**Mémoire en réponse à la demande de pièces manquantes
dans le dossier de permis de construire du parc solaire
n° PC 072 132 21 Z0052 du 31/12/2021**

Projet photovoltaïque au sol de La Ferté-Bernard

6 Avril 2022

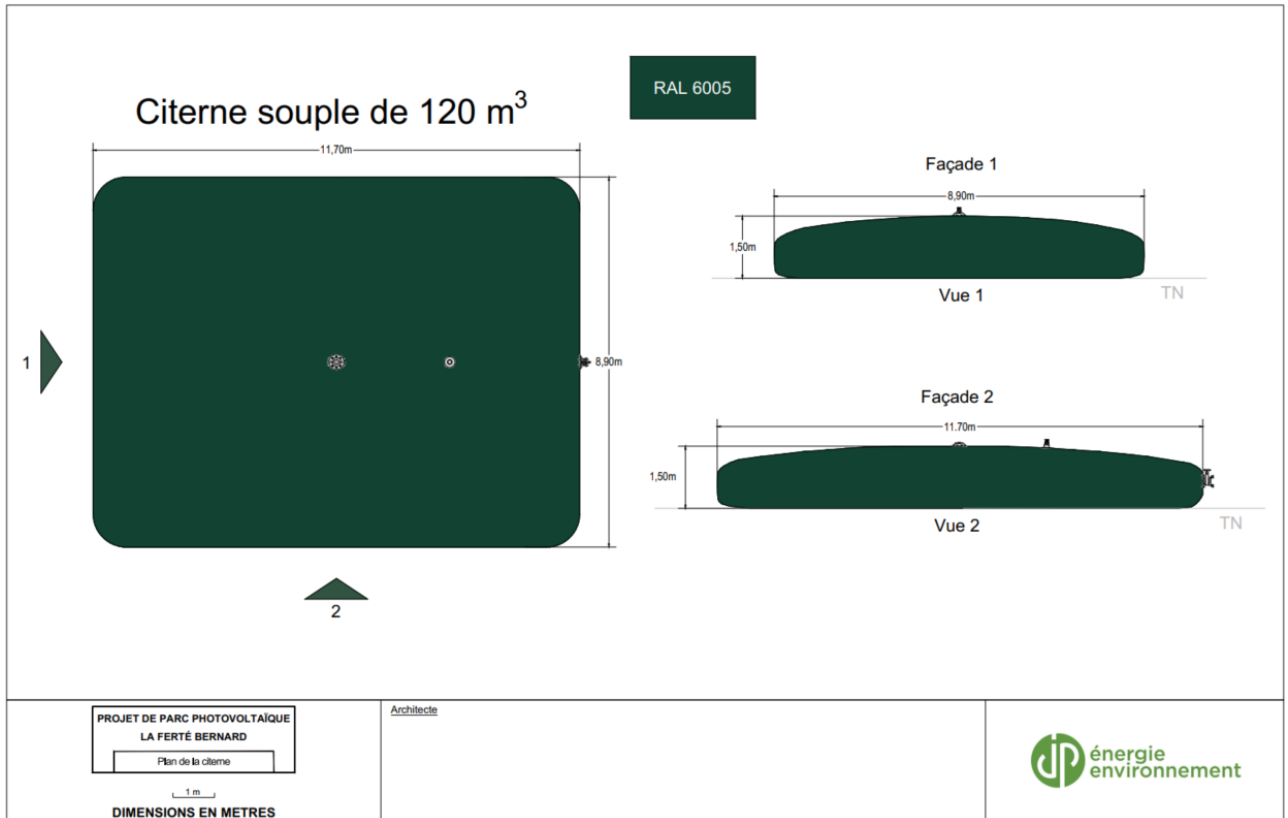
D6 – Teinte de la citerne souple

La teinte de la citerne sera RAL 6005. Le plan suivant se substitue donc à celui fourni page 44 du PC5 du 31/12/2021, pour la citerne incendie souple. La teinte « RAL 6005 » est désormais spécifiée.
